ALCALDÍA MAYOR DE BOGOTÁ D.C. Fondo Prevención y Atención Emergencias	<b>CONCEPTO TÉCNICO SOBRE          NECESIDAD DE ESTUDIOS          DETALLADOS DE AMENAZA Y RIESGO          POR FENOMENOS DE REMOCIÓN EN          MASA DENTRO DEL TRÁMITE DE          LICENCIA URBANÍSTICA</b>	Código:	GPR-FT-10
		Versión:	04
		Fecha de revisión:	21/06/2011

1.1 CONCEPTO TÉCNICO No.	CT-7591
1.2 ÁREA:	Análisis y Mitigación de Riesgos
1.3 COORDINACIÓN:	Estudios y Conceptos Técnicos
1.4 REFERENCIA CRUZADA RADICADO FOPAE:	2014ER3979
1.5 RESPUESTA OFICIAL No.	RO-72395

2.1 SOLICITANTE:	Jairo Alejandro Villa Ramírez
2.2 PROYECTO:	C.R Miraflores
2.3 LOCALIDAD:	4. San Cristóbal
2.4 UPZ:	51. Los Libertadores
2.5 BARRIO O SECTOR CATASTRAL:	Barrio Miraflores
2.6 DIRECCIÓN:	Transversal 14A Bis Este No 47 54 Sur
2.7 CHIP:	AAA0004CZPA
2.8 MANZANA CATASTRAL:	64
2.9 PREDIO CATASTRAL:	09
2.10 ÁREA (Ha):	0.021973
2.11 FECHA DE VISITA:	Julio 21 de 2014

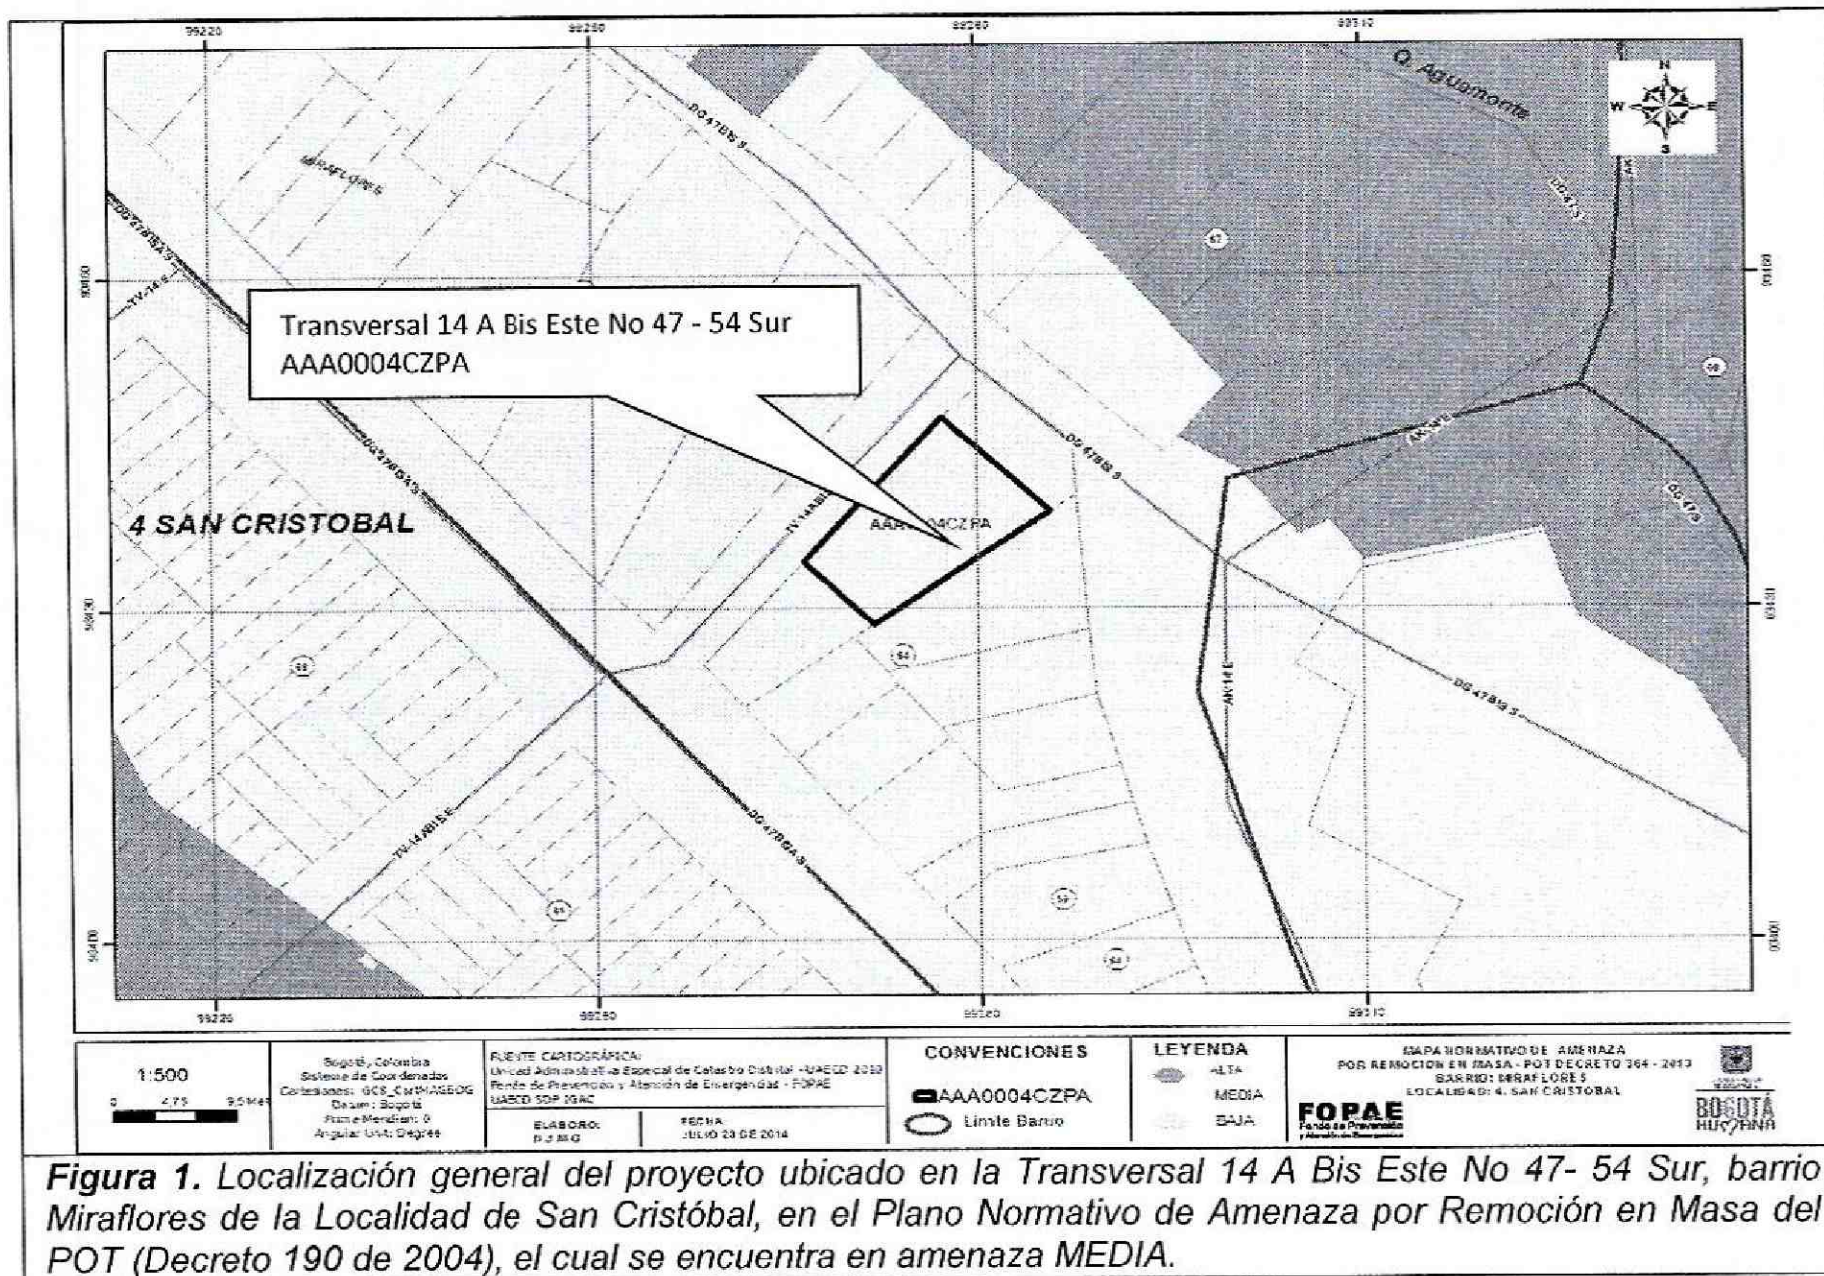
Conforme con el plano normativo de "Amenaza por Remoción en Masa" del Plan de Ordenamiento Territorial de Bogotá – POT, el sector del proyecto ubicado en la Transversal 14 A Bis Este N 47 54 Sur de la Localidad de San Cristóbal, se encuentra en una zona de

AMENAZA MEDIA por procesos de remoción en masa (Figura 1). Al contrastar dicha información con el plano normativo de "Amenaza por Remoción en Masa" correspondiente con el Decreto 364 de 2013, se tiene, que de igual manera el predio de interés se encuentra en una zona de AMENAZA MEDIA por proceso de remoción en masa.

**Fotografía No 1.** Panorámica del predio objeto de visita en donde se evidencia un sector consolidado cuyo uso principal es residencial.

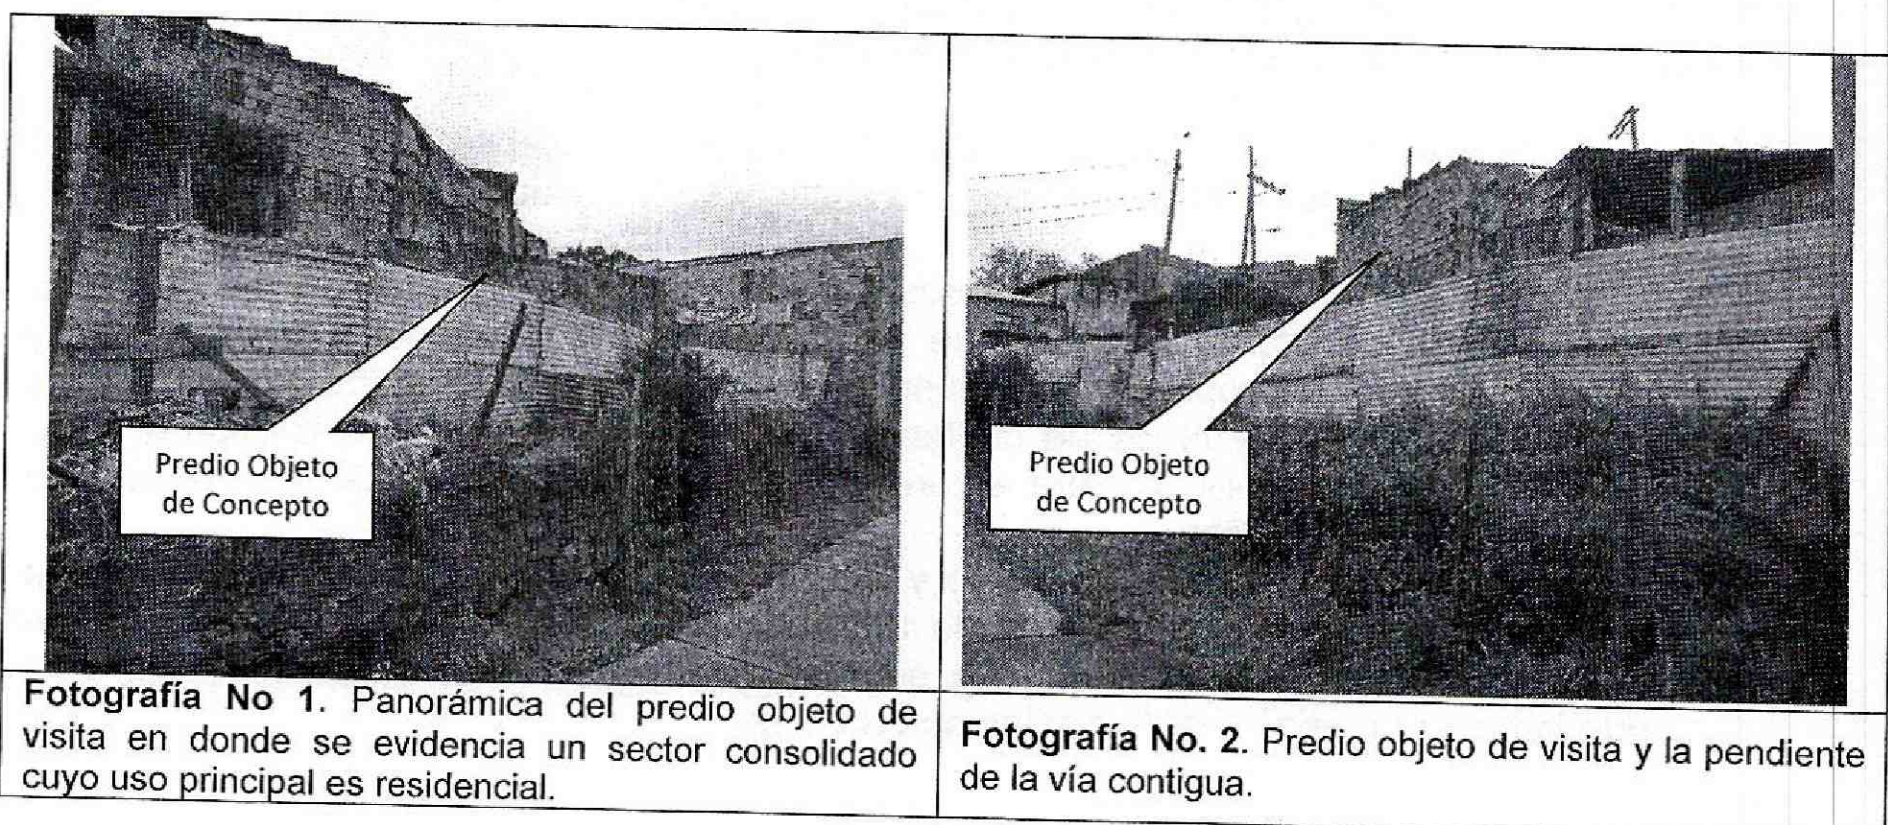
En el momento de la visita técnica al predio objeto del presente concepto técnico, se encontró en el lote vacío con un cerramiento con láminas de zinc, el cual colinda con construcciones de hasta tres (3) niveles. En inmediaciones al predio ni en zonas aledañas se encontraron procesos antiguos ni activos de remoción en masa (Fotografías No 1 y 2).
